## Protocolo 26- 5.898/2022

**PARECER 030/2024 - CEIV**  
**COMISSÃO PERMANENTE DE ANÁLISE DE ESTUDO DE IMPACTO DE**  
**VIZINHANÇA (CEIV)**

- ( ) Primeira Análise – Parecer nº 014/2022-CEIV – 17/03/2022
- ( ) Segunda Análise – Parecer nº 013/2023-CEIV – 28/04/2023
- ( ) Terceira Análise – Parecer n.º 045/2023-CEIV – 13/12/2023
- ( ) Quarta Análise – Parecer n.º 011/2024-CEIV – 08/04/2024
- (X) Quinta Análise – Parecer n.º 030/2024-CEIV – 04/09/2024

**Projeto:** Hotel e SPA da Barra

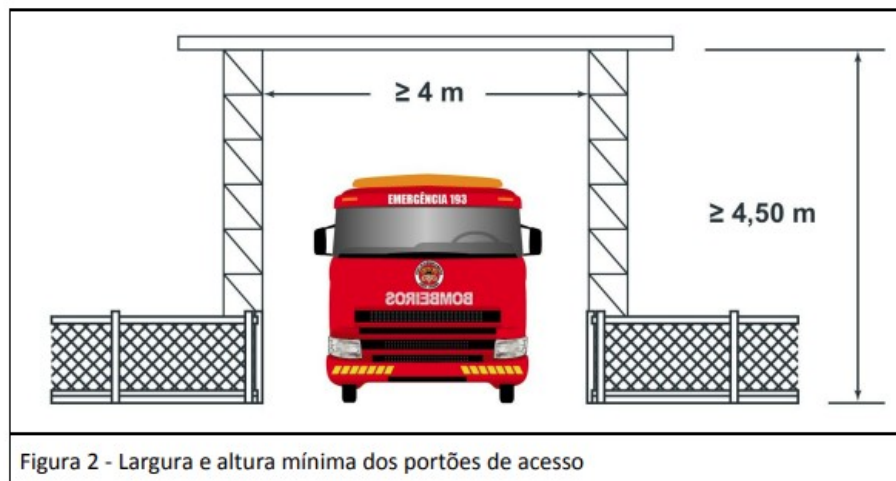
- i. Incluir como medida mitigadora o projeto e a construção de um canteiro central na intersecção das ruas Emanuel Rebelo dos Santos, José Francisco Vitor e Antônio da Silva. Essa deliberação visa a redução/impedimento das

possíveis tentativas de acesso ao empreendimento pela transposição às marcas de canalização presentes na intersecção atualmente. O projeto deverá passar por avaliação e aprovação da CEIV e BCTrânsito, com as devidas sinalizações vertical e horizontal, atribuídas de acordo com as resoluções do CONTRAN e as disposições do CTB (Código de Trânsito Brasileiro). Quando da implantação, essa medida deverá ser autorizada pelo Departamento de Engenharia de Tráfego – BC Trânsito e pela Secretaria de Planejamento Urbano (SPU).
